**Συμπληρωματικά στοιχεία που ζητήθηκαν στα πλαίσια της  
ΜΕΕΠ για το προτεινόμενο Έργο «Renaissance» στο Δήμο  
Λεμεσού**

**Μάρτιος 2021**

Στα πλαίσια της εξέτασης της Μελέτης Εκτίμησης Επιπτώσεων στο Περιβάλλον για την κατασκευή και λειτουργία του Έργου «Renaissance» στο Δήμο Λεμεσού, από λειτουργούς του Τμήματος Περιβάλλοντος, προέκυψε η ανάγκη για παροχή επιπρόσθετων στοιχείων (βλέπε επιστολή του Τμήματος Περιβάλλοντος με ημερομηνία 8 Μαρτίου 2021 και Αρ. Φακ. 02.10.011.014.003.051).

**Εικόνα 1:** Δορυφορική εικόνα με τις καμπύλες θορύβου που αναμένεται να παραχθεί κατά την κατασκευαστική φάση του Έργου.

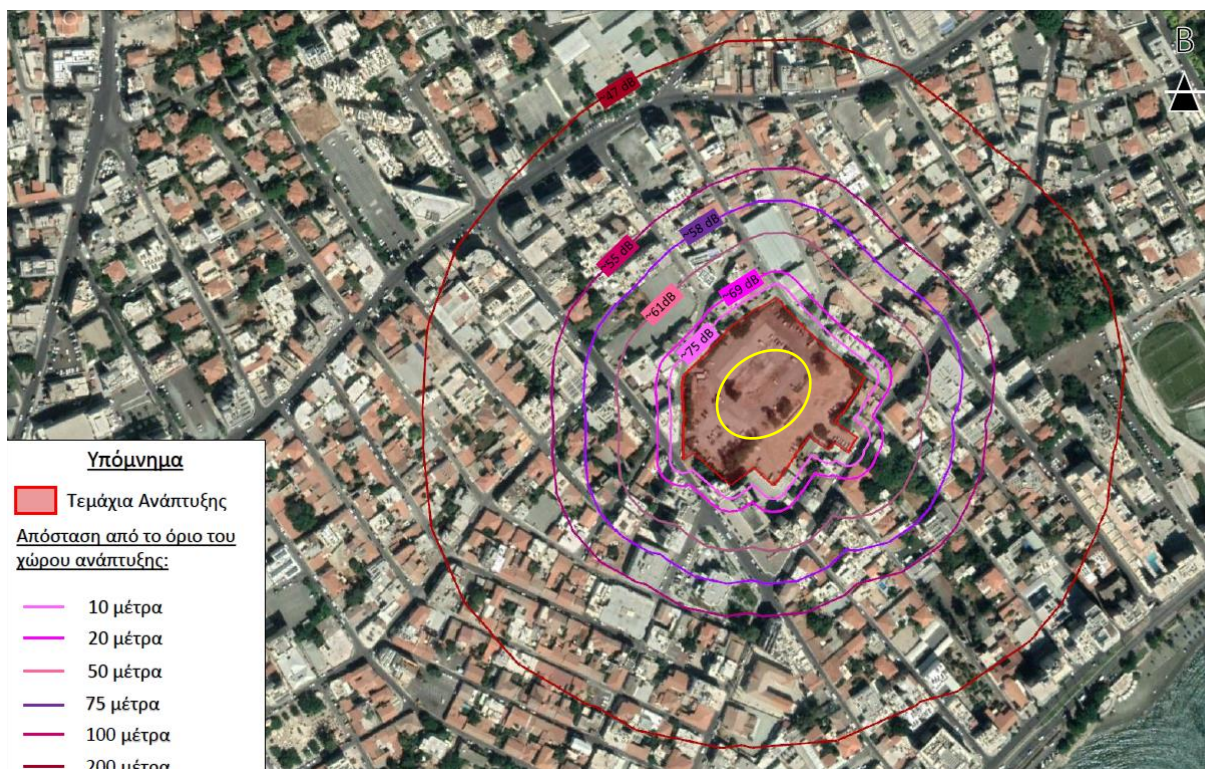
**«Να υποβληθεί χάρτης με τις καμπύλες θορύβου σε ακτίνα 10, 20, 50, 75, 100 και 200 μέτρων από την πηγή, στο οποίο να φαίνεται το υπόβαθρο των γειτονικών αναπτύξεων.»**

Όπως παρουσιάζεται στην πιο κάτω Εικόνα, η οποία παρουσιάζει τις καμπύλες θορύβου, βάσει του προκαταρκτικού υπολογισμού που έγινε στην ΜΕΕΠ που υποβλήθηκε, σε ακτίνα 10, 20, 50, 75, 100 και 200 μέτρων από το όριο του χώρου ανάπτυξης, αναμένεται να υπάρξει επηρεασμός διαφόρων γειτονικών αναπτύξεων από το θόρυβο που θα προκαλείται, με κύρους αποδέκτες τις οι υφιστάμενες οικιστικές και γραφειακές αναπτύξεις αλλά και το πολιτιστικό κέντρο στα βορειοανατολικά του χώρου ανάπτυξης.

Στο κείμενο της ΜΕΕΠ διευκρινίζεται ότι η εκτίμηση αυτή δεν έλαβε υπόψη εμπόδια (όπως κτήρια) που δύναται να επηρεάσουν την εξάπλωση του ήχου». Στην προκειμένη περίπτωση, η ύπαρξη κτηρίων και δέντρων στην περιοχή, εντός της ακτίνας επηρεασμού του ήχου, προβλέπεται να έχουν ως αποτέλεσμα την μείωση της έκτασης θορύβου. Πιο συγκεκριμένα, αναμένεται ότι όσο απομακρυνόμαστε από το όριο του χώρου ανάπτυξης, πέραν από την φυσική μείωση των επιπέδων θορύβου, θα υπάρχει και πρόσθετη, εκθετική μείωσή του, εξαιτίας των υφιστάμενων εμποδίων που προαναφέρονται.

Επίσης, είναι σημαντικό να αναφερθεί ότι η εκτίμηση που έγινε, έλαβε υπόψη ότι όλα τα μηχανήματα και εξοπλισμός που λήφθηκαν υπόψη για την εκτίμηση βρίσκονται περίπου στο ίδιο σημείο και εντός του κίτρινου περιγράμματος που βρίσκεται εντός του χώρου ανάπτυξης (βλ. Εικόνα 1).

Παρόλα αυτά, πέραν από τα μέτρα μετριασμού που προτείνονται στην ΜΕΕΠ που υποβλήθηκε, προτείνεται, ως επιπρόσθετο μέτρο, η προσωρινή εγκατάσταση ηχοπετασμάτων στα σημεία όπου θεωρείται ότι είναι ευαίσθητα, εφόσον φυσικά κριθεί απαραίτητο από τις Αρμόδιες Αρχές (Τμήμα Επιθεώρησης Εργασίας).
